GMINA GOLUB-DOBRYŃ

SG.271.17.2.2022

ODPOWIEDZI NA PYTANIA I ZMIANA TREŚCI SWZ

Dotyczy postępowania pod nazwą: **Kształtowanie przestrzeni publicznej w centrum miejscowości Cieszyny.**

Rzut obiektu:

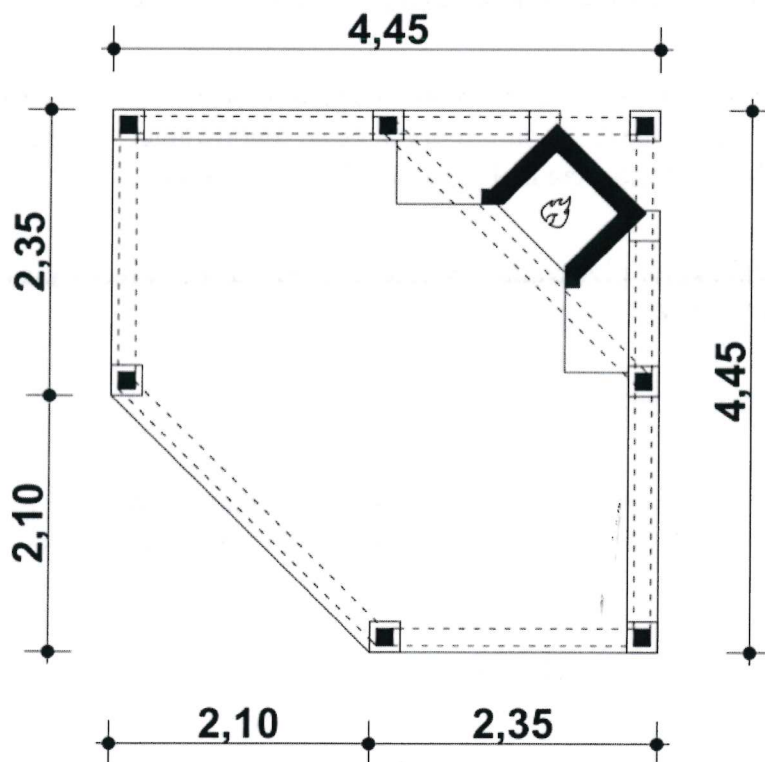
Pytanie nr 4: Na jakiej podstawie należy wycenić zaprojektowaną altanę trzyspadową? Na podstawie załączonego w projekcie obrazka poglądowego oraz ogólnego opisu technicznego? Na podstawie tych informacji w żaden sposób nie ma możliwości tego wycenienia. Potrzebne są konkretne informacje wraz ze szczegółowymi rysunkami

konstrukcyjnymi z przekrojami i rzutami elewacyjnymi. Rysunek altany nie oddaje odzwierciedlenia opisu.

Konstrukcję altany zaprojektowano jako konstrukcję drewnianą. Słupy drewniane mocowane do stóp fundamentowych betonowych za pomocą kotew stalowych. Fundamenty pod wiatę projektuje się jako stopy fundamentowe pod słupy z prefabrykatów betonowych materiały: beton zwykły klasy B20, wysokość stóp dopasowana do różnicy wysokości terenu. Słupy konstrukcyjne wykonane z drewna o przekroju 14 cm x 14 cm. Wysokość obiektu: 3,7 m.

Dach:

Konstrukcje dachu stanowią krokwie dachowe wsparte na murlatach o wymiarach 14 cm x 7 cm.

Dach wielospadowy o kącie pochylenia połaci dachowej 15-20° kryty gontem bitumicznym w kolorze ustalonym z inwestorem. Konstrukcja dachu drewniana. Nadbitka drewniana na całej powierzchni dachu malowana impregnatem w kolorze konstrukcji altany. Konstrukcja dachu w postaci więźby drewnianej klasy C27 z podparciem krokwi na murlatach. Elementy konstrukcji widoczne na zewnątrz malowane środkiem impregnacyjno-kolorującym. Altana malowana impregnatem do drewna.
